CONSTRUCTION D'UN ÉTABLISSEMENT PÉNITENTIAIRE

COMMUNE de VANNES
DÉPARTEMENT DU MORBIHAN (56)

**RÉPONSES DU MAÎTRE D'OUVRAGE À
L'AVIS DE L'AUTORITÉ ENVIRONNEMENTALE**

FIGURE 1 : EXTRAIT DE LA PLANCHE D'ENSEMBLE DU ZONAGE DU PLU MODIFIE

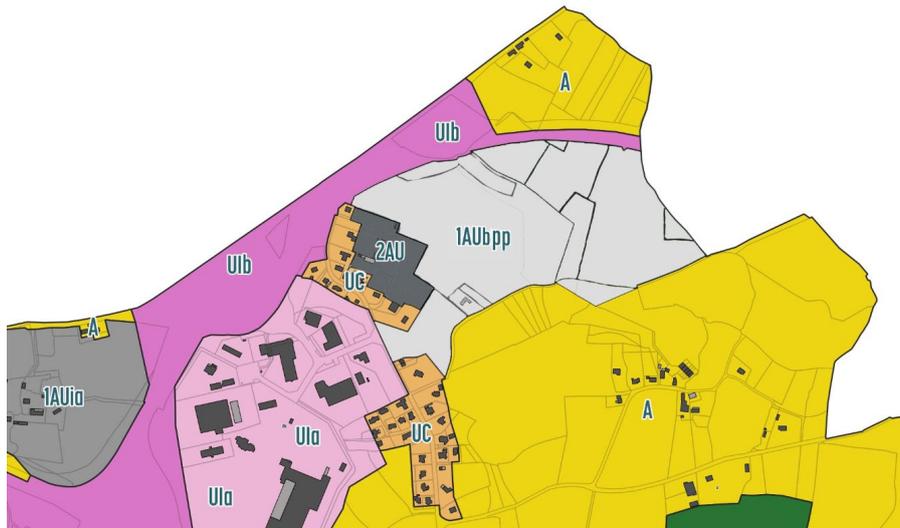
« Dans le cadre de la MEC du PLU de Vannes, l'étude d'impact ne précise pas les modifications apportées au règlement et au rapport de présentation, ni le contenu de la nouvelle OAP. Elle ne reprend pas les éléments justificatifs du dossier « entrée de ville ». L'autorité environnementale recommande de détailler les modifications qui seront apportées au PLU dans l'étude d'impact, ainsi que les dispositions qui seront prises pour permettre de déroger à la bande d'inconstructibilité de 100 m autour de la RN 166.»

- Les évolutions du règlement graphique
 - la création un sous-secteur 1AUBpp à vocation spécifique (sous-secteur de la zone 1AUBpp), uniquement destiné à la réalisation d'un établissement pénitentiaire. et la reprise des plans de zonage afin de classer l'ensemble des terrains concernés en zone 1AUBpp (zone à Urbaniser à vocation de l'accueil d'un établissement pénitentiaire) :
